改善箇所説明図

改善の内容

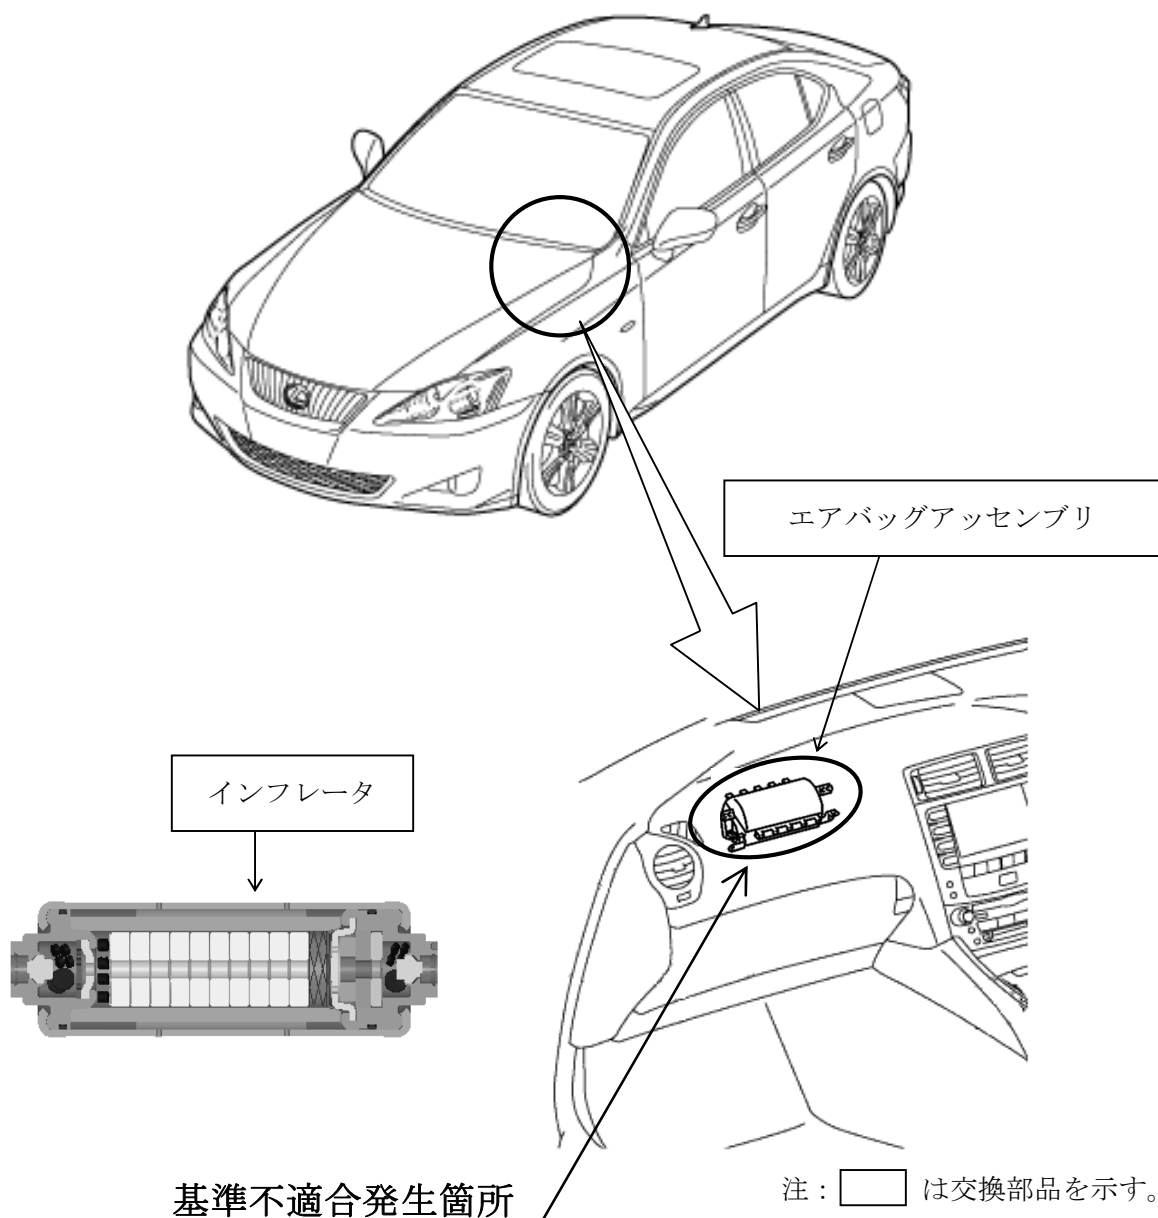
助手席用二段展開制御式エアバッグのインフレーター（膨張装置）において、ガス発生剤の吸湿防止が不適切なため、温度および湿度変化の繰り返しによりガス発生剤が劣化することがある。このため、エアバッグ展開時にインフレーター容器が破損するおそれがある。

全車両、予防的措置としてエアバッグアッセンブリまたはインフレーターを改良品と交換する。
ISは1月14日、LFAは2月上旬から作業開始予定。
